## 改善箇所説明図

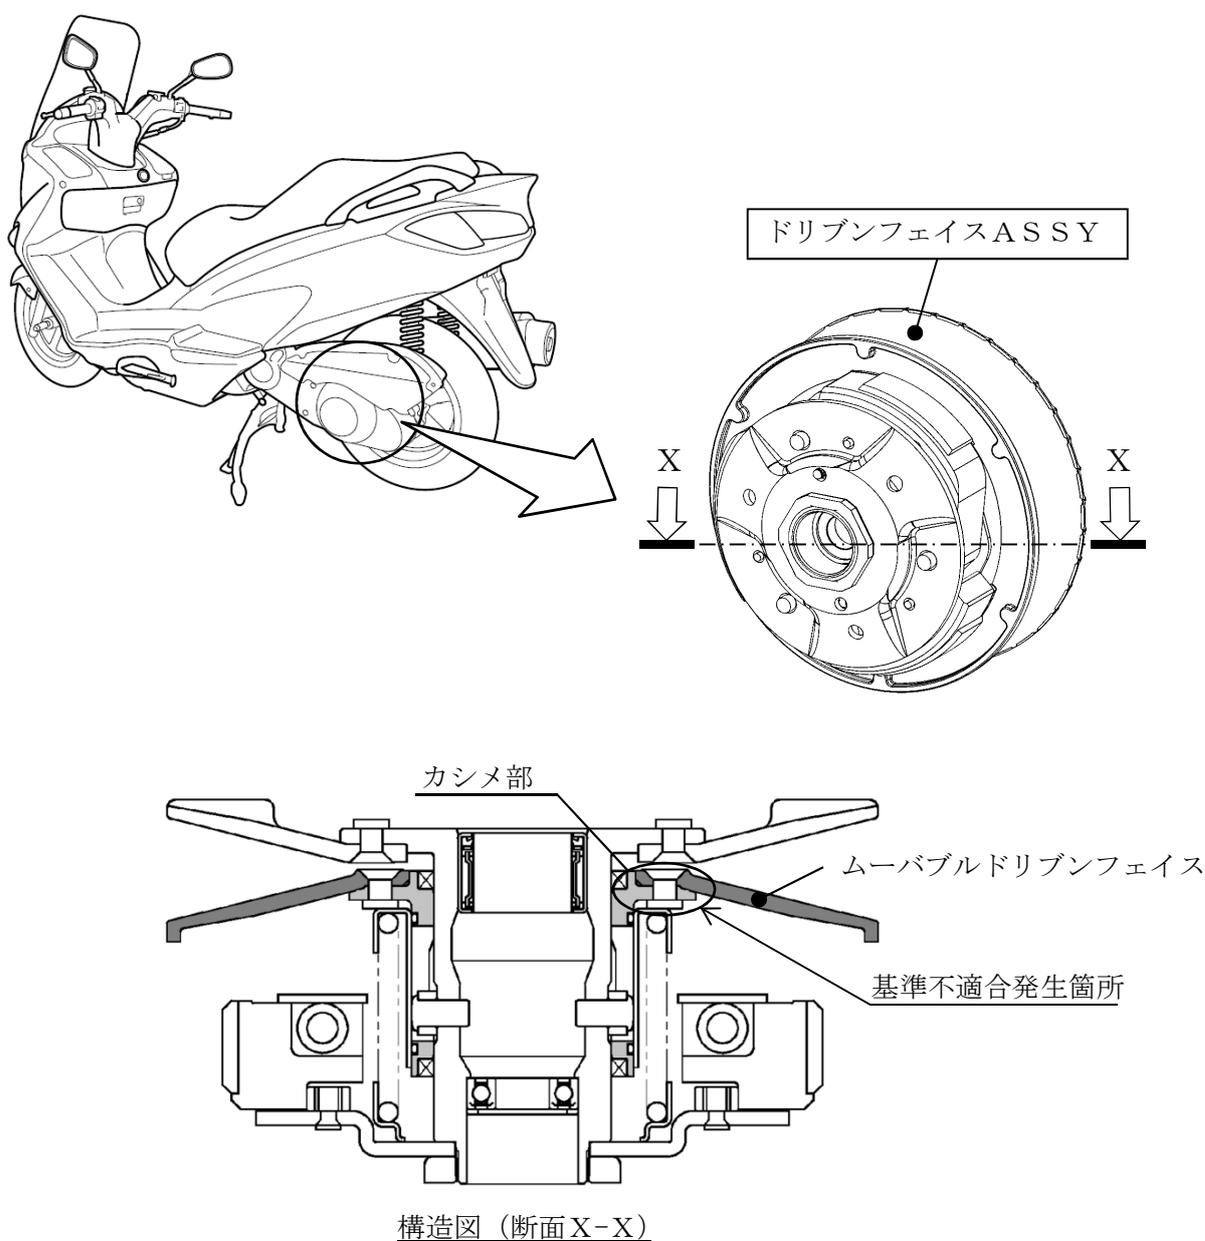
動力伝達装置のムーバブルドリブンフェイスにおいて、当該フェイスのカシメ締結が不適切なため、カシメ部にガタが生じている。そのため、加速時にカシメ部に過大な応力が生じ、最悪の場合、当該フェイスが破損して走行不能になるおそれがある。

全車両、ドリブンフェイスASSYを良品と交換する。

注：  は交換部品を示す。

識別：車わく（車台番号打刻位置付近）に緑色のシールを貼付する。
